**COMISIÓN ASESORA PERMANENTE PARA EL RÉGIMEN
DE CONSTRUCCIONES SISMO RESISTENTES
(Creada por la Ley 400 de 1997)**

Acta N° 117

Octubre 4 de 2013

Figura E.2.1-1 — Sistema reticular de vigas que configuran anillos cerrados y continuos

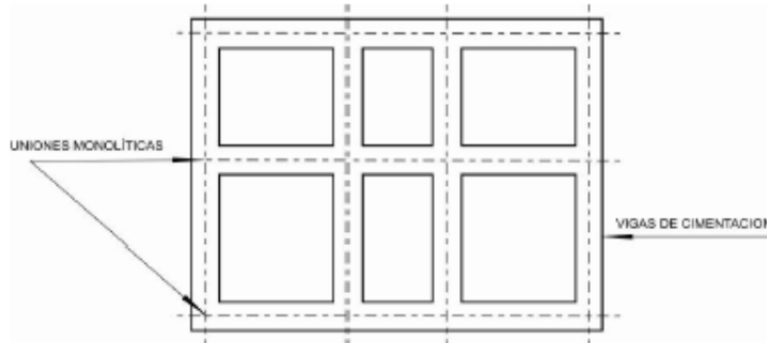
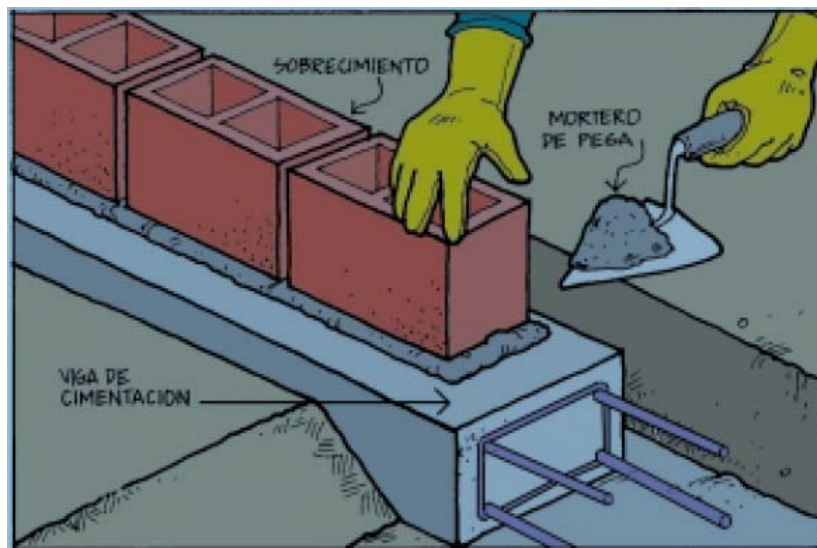
7. **b** – Se recibió comunicación del ingeniero **FERNANDO SALAZAR CASTAÑO**, Gerente de Build-Up SAS, quien solicita aclaración sobre el Título E en la NSR-10 sobre cimentaciones y sobrecimientos.

2. En la Sección E.2.1.4 de la NSR-10 que se transcribe, se establece que el sistema de cimentación para casas de uno y dos pisos, debe ser un sistema reticular de vigas que configuren anillos como se muestra en la figura E.2.1-1, que se adjunta.

E.2.1.4 — SISTEMA DE CIMENTACIÓN — La cimentación estará compuesta por un sistema reticular de vigas que configuren anillos aproximadamente rectangulares en planta, como se ilustra en la figura E.2.1-1, y que aseguren la transmisión de las cargas de la superestructura al suelo en forma integral y equilibrada. Debe existir una viga de cimentación para cada muro estructural. Ningún elemento de cimentación puede ser discontinuo.

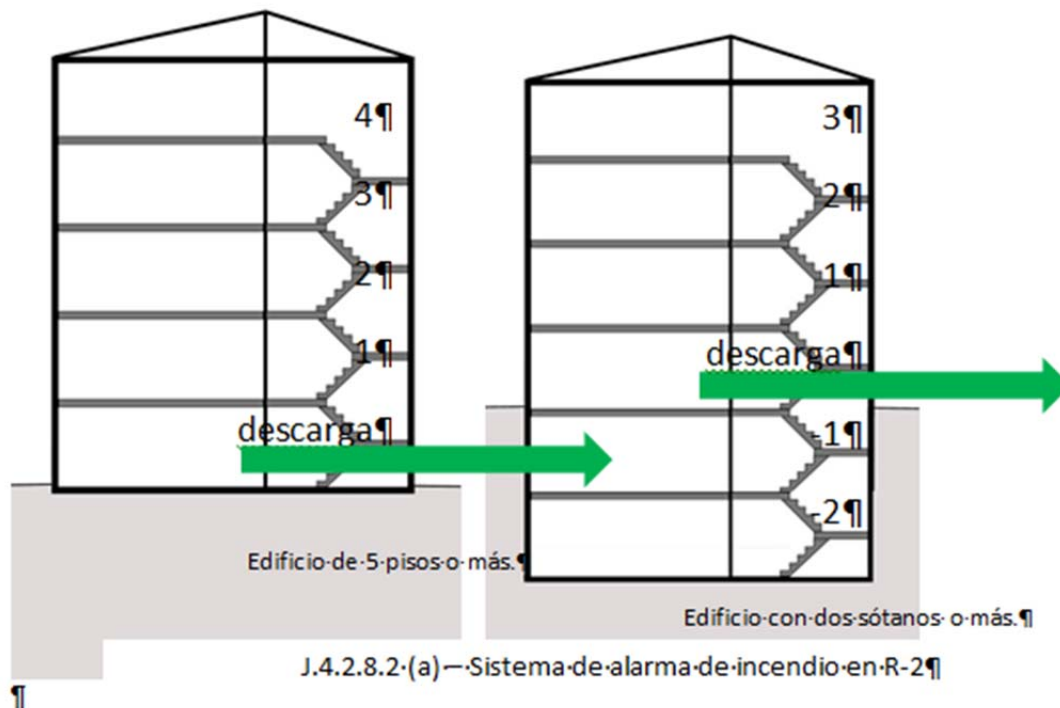
7. Un sistema manual de detección de incendio se compone por un pulsador rojo que inicia la alarma de incendio, y se debe instalar en todos los pisos.

Esto aplica para una edificación que se clasifica dentro de una ocupación residencial multifamiliar (R-2) que tiene más de cuatro pisos por encima del nivel de descarga de la salida o más de un piso por debajo del nivel de descarga, ver figura J.4.2.8.2 (a).

Se debe aclarar que lo que se plantea es un sistema de alarma, que puede iniciarse por una “estación manual” en edificios hasta con 24 unidades de vivienda y que sean menor a edificios de “gran altura”. En los casos de edificios de gran altura y cuando contienen más de 24 unidades de vivienda, la iniciación debe ser automática (detectores automáticos). Numeral J.4.2.8.2 de la NSR-10.

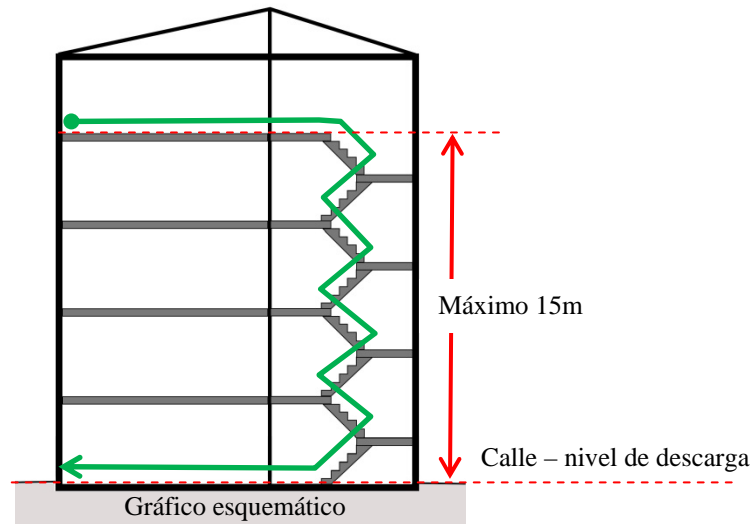
2. Una edificación de vivienda multifamiliar (R-2) siempre requiere una o dos salidas (escaleras) protegidas. Y únicamente se permite que la salida (escalera) no sea protegida, si cumple con las siguientes condiciones:

- La última planta habitable no está ubicada a más de 15m (medidos verticalmente hasta la cara superior de la placa del nivel habitable servido) por encima del nivel de la calle.

- Si el edificio no está protegido con rociadores automáticos, la distancia máxima de recorrido hasta la salida al exterior no supera 60m.
 - Si el edificio está protegido con un sistema automático de rociadores, la distancia máxima de recorrido hasta la salida al exterior no supera 75m.

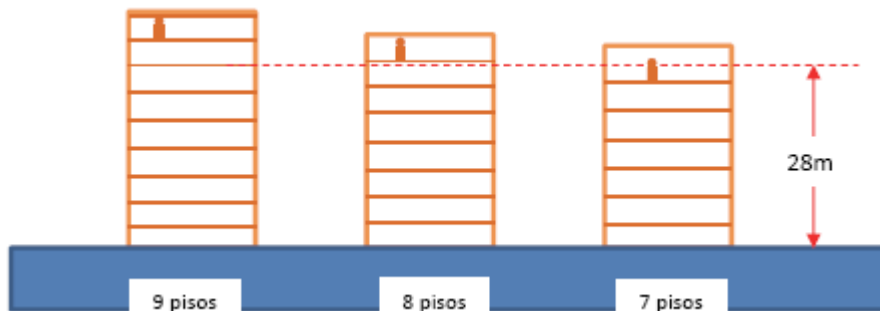
3. La definición de un edificio de gran altura es aquel con una planta habitable que está a más de 28 metros (medidos verticalmente hasta la cara superior de la placa del nivel habitable servido) por encima del nivel de la calle, ver la figura siguiente:

Es importante reconocer las limitaciones de los municipios que carecen de escaleras o carros para controles de incendio en altura. Las exigencias de la NSR-10 son únicamente los requisitos mínimos constructivos y arquitectónicos de las edificaciones.
